Technische Merkblatt

E-23 Geber für Kraftstoffvorratsanzeiger

Betrifft: <u>Geber für Kraftstoffvorratsanzeiger</u>	Typ / Modell: 1/1302
---	-----------------------------

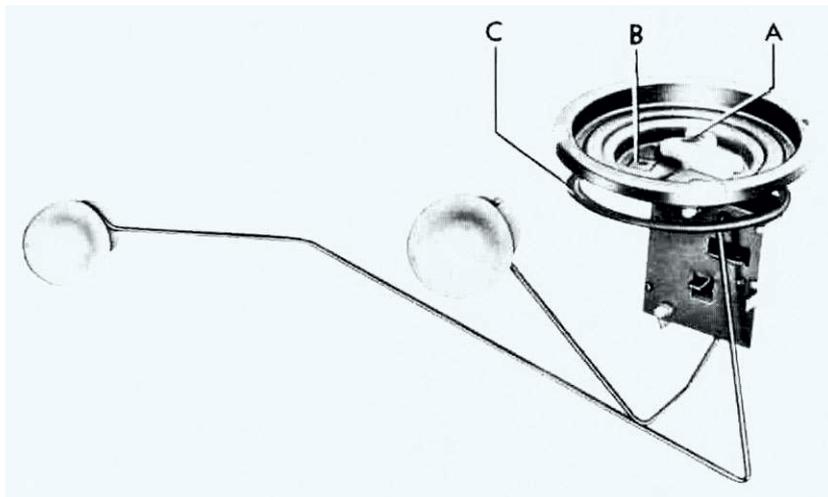
Bedingt durch die neue Tankform ist es nicht möglich, wie bisher den Geber mit nur einem Schwimmerarm zu bauen, der den gesamten Tankinhalt messen kann. Der neue Geber hat deshalb zwei verschiedenen lange Schwimmerarme mit Schwimmern. Bei dieser Ausführung kontrolliert der lange Schwimmerarm den Tankinhalt bis $\frac{3}{4}$ voll, während der kurze Arm das restliche Viertel mißt.

Der neue Geber wird durch einen Bajonettverschluß im Tank gehalten. Zum Aus- und Einbau ist eine Universalzange zu verwenden. Beim Einbau ist besonders darauf zu achten, daß der Dichtring (C) zwischen Tank und Geber sorgfältig abdichtet. Die Leitung zum Anzeigeelement wird an den isoliert eingebauten Stecker (A) und die Masseleitung an den direkt mit dem Geber verbundenen Stecker (B) angeschlossen.

Geber für Kraftstoffvorratsanzeiger	113 919 051 F
Dichtring	113 919 131 A
